BOLLETTINO - BULLETIN

TECNICO • TECHNICAL	●	GRUPPO • GROUP	3
RICAMBI • SPARE PARTS	●	NR • NO	124
INFORMAZIONI • INFORMATION		DATA • DATE	04-14

MODELLI: Decespugliatori STARK 37 IC - STARK 37 - STARK 38 IC - STARK 38 - STARK 3700 S - STARK 3700 T - STARK 3800 S - STARK 3800 T

OGGETTO: Supporto filtro aria, carburatore

SUBJECT: Air filter support, carburettor

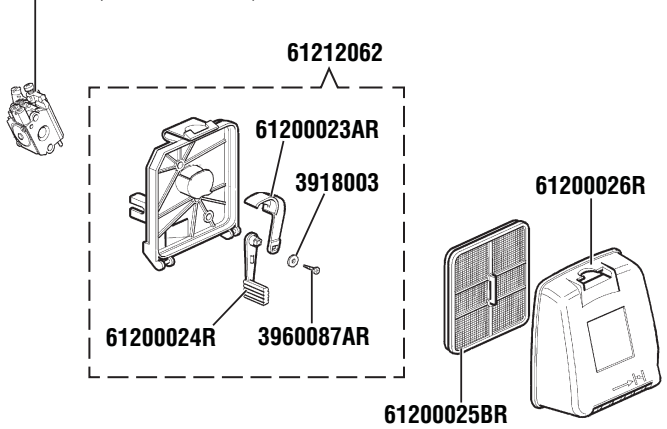
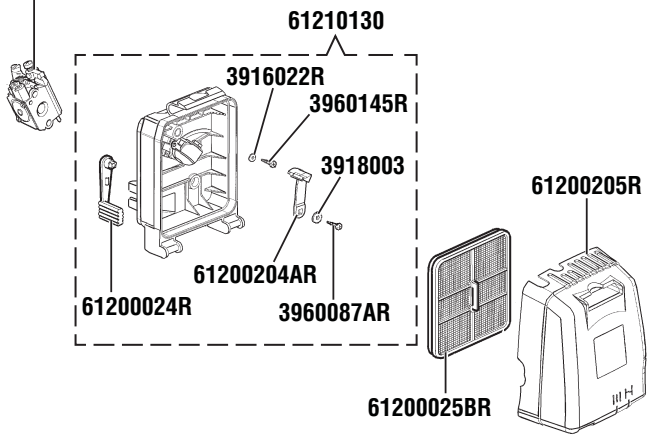
DESCRIZIONE: Introdotto il supporto filtro aria con “diodo” fluido

NOTE: Il carburatore viene sostituito solo per la versione Euro 1

DESCRIPTION: Introduction of air filter support with fluid “diode”

NOTES: The carburetor has been replaced only for Euro 1 version

2318765AR *(WT-869A EURO 1)*
2318735CR *(WT-870C EURO 2)*

2318735CR *(WT-870C EURO 1 / EURO 2)*

SUBJECT: Air filter support, carburettor

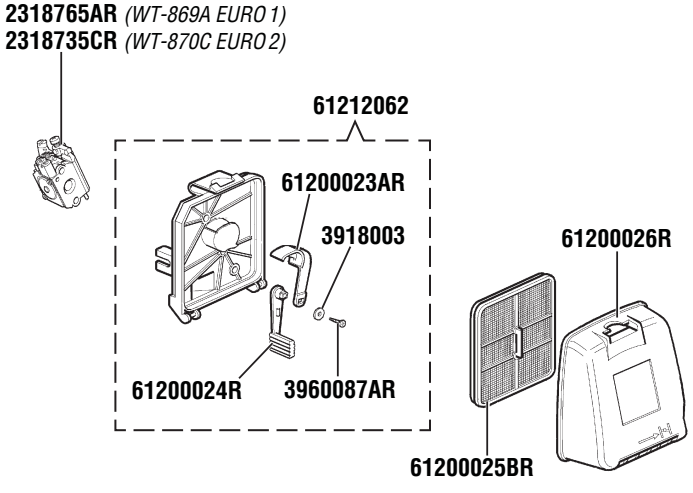
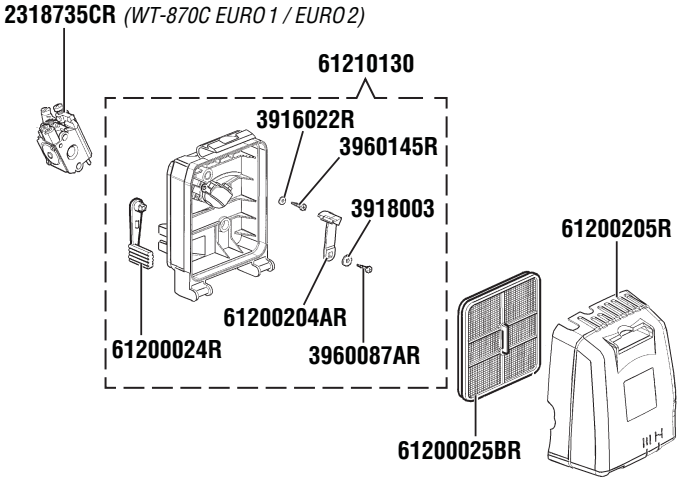
DESCRIPCIÓN: Introducido un soporte con diodo de fluidos

NOTAS: El carburador esta solo sustituido para la versión Euro 1

DESCRIPTION: Introduction of air filter support with fluid “diode”

NOTES: The carburetor has been replaced only for Euro 1 version

SUBJECT: Air filter support, carburettor

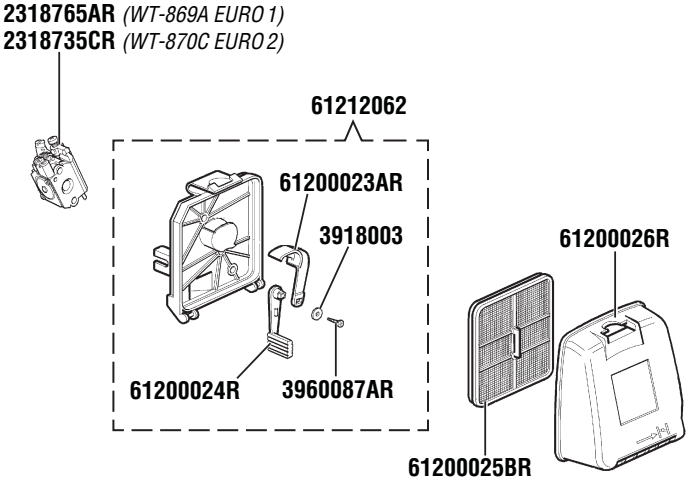
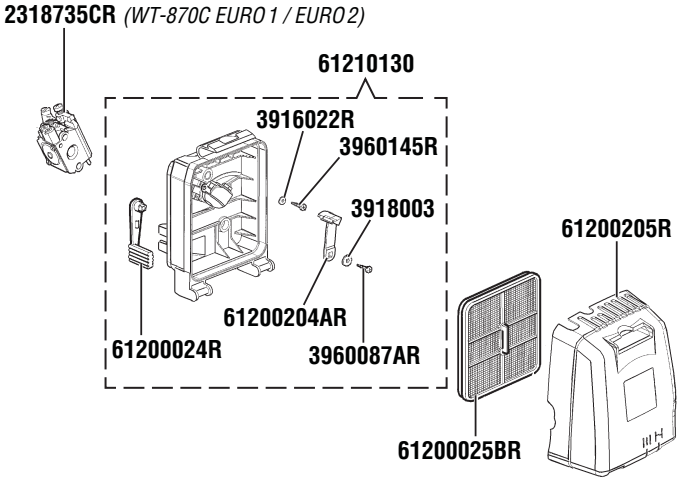
DESCRIPTION: Introduction d'un support filter à air avec ''diode''

REMARQUES: Les carburateurs ont été remplacés seulement pour les versions Euro1

DESCRIPTION: Introduction of air filter support with fluid "diode"

NOTES: The carburetor has been replaced only for Euro 1 version

SUBJECT: Air filter support, carburettor

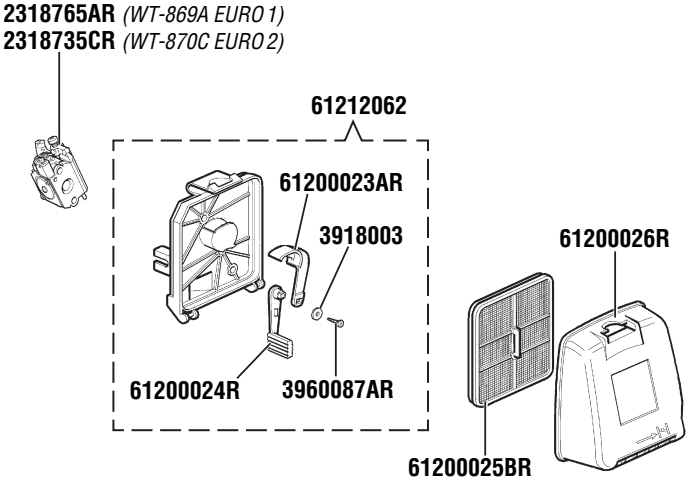
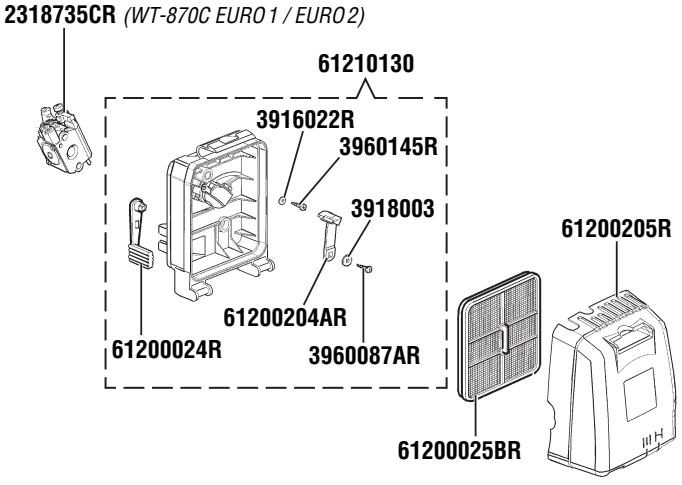
OPIS: Zastosowanie diody paliwowej w układzie podstawy filtra powietrza

UWAGI: W wersji EURO 1 zmodyfikowano również gaźnik

DESCRIPTION: Introduction of air filter support with fluid “diode”

NOTES: The carburetor has been replaced only for Euro 1 version

SUBJECT: Air filter support, carburettor

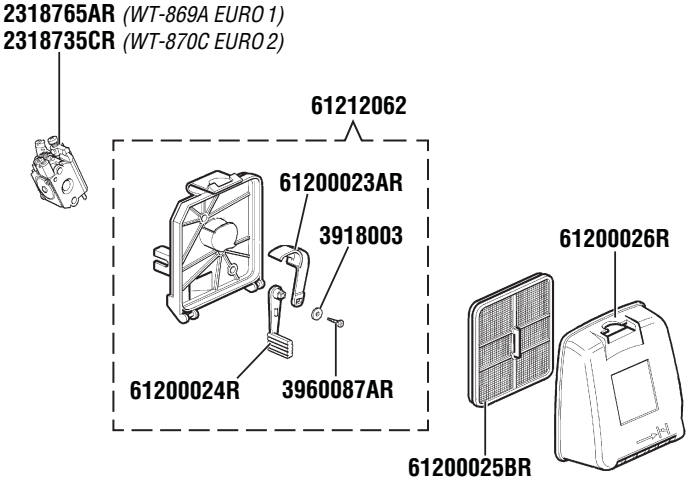
ОПИСАНИЕ: Новая опора с жидкостным диодом

ПРИМЕЧАНИЕ: карбюратор заменен только для версии Евро 1.

DESCRIPTION: Introduction of air filter support with fluid “diode”

NOTES: The carburetor has been replaced only for Euro 1 version
